Title - Sujet MUAV SYSTEMS	
Solicitation No. - N° de l'invitation W8476-133748/B	Amendment No. - N° modif. 002
Client Reference No. - N° de référence du client W8476-133748	Date 2013-06-17
GETS Reference No. - N° de référence de SEAG PW-\$\$RA-053-23769	
File No. - N° de dossier 053ra.W8476-133748	CCC No./N° CCC - FMS No./N° VME
Solicitation Closes - L'invitation prend fin at - à 02:00 PM on - le 2013-07-08	Time Zone Fuseau horaire Eastern Daylight Saving Time EDT
F.O.B. - F.A.B. Specified Herein - Précisé dans les présentes Plant-Usine: <input type="checkbox"/> Destination: <input type="checkbox"/> Other-Autre: <input checked="" type="checkbox"/>	
Address Enquiries to: - Adresser toutes questions à: Springs(ra div.), Brent	Buyer Id - Id de l'acheteur 053ra
Telephone No. - N° de téléphone (819) 956-7889 ()	FAX No. - N° de FAX (819) 956-0636
Destination - of Goods, Services, and Construction: Destination - des biens, services et construction:

Cet Amendement de la Sollicitation 02 MUAS QUESTIONS AND REPONSES.

Figure 1 – Outside view
of the Tactical Vest left and right panels

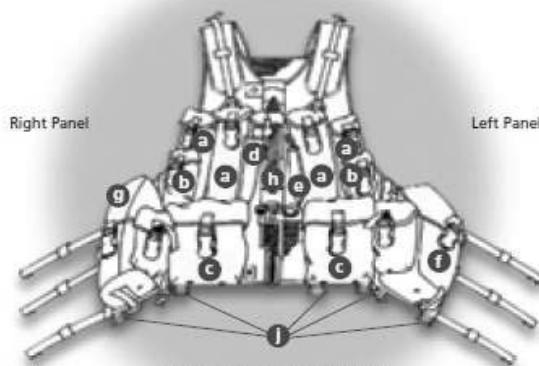
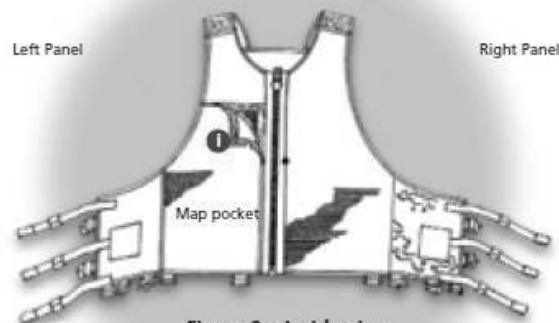
(3.4.2.h.i) Pouvez-vous fournir des détails sur gilet d'équipement tactique des FC?

Réponse: La veste tactique (VT) courante des FC (2001) a été conçue spécifiquement pour le soldat canadien par une équipe de conception de transport de charge et validé par des essais sur le

terrain par des utilisateurs des FC. La VT est conçu pour fournir le transport de charge pour différentes missions. Des poches sont cousues sur un maillage, qui assure la ventilation. Les bretelles larges aident à disperser la charge sur une large zone évitant ainsi les points de pression. Étant la composante principale dans l'ordre de combat, sa fonction principale est de transporter des munitions et de l'eau pour le combat immédiat. La VT est disponible en deux tailles, moyennes et grandes. Elle est réglable pour s'adapter à la gamme complète de configuration de la tenue de combat opérationnel individuel; de la chemise de combat seulement, couche intermédiaire du Système amélioré de vêtements adaptés (SAVA) ou l'ensemble de vêtements intégrés (ICE) avec Gilet de protection de Fragmentation et plaques pare-balles. (Voir la figure ci-dessous)

- (a.) Four C7 Magazine pockets
- (b.) Two High Explosive (HE) Fragmentation Grenade pockets M67
- (c.) Two field dressing / all-purpose utility pockets with snow cuff
- (d.) A Flashlight pocket (for mini-MagLite™ or equivalent) with coloured lens holder
- (e.) A whistle (NSN 8465-21-104-7964) pocket
- (f.) C9-200 Round Belt Box Magazine pouches with smoke grenade pocket
- (g.) Water Bottle pouches with smoke grenade pocket
- (h.) Sternum mounted bayonet
- (i.) Map/combat ration pocket
- (j.) Alternate attachment point for C4 NBC Mask Carrier vice sling
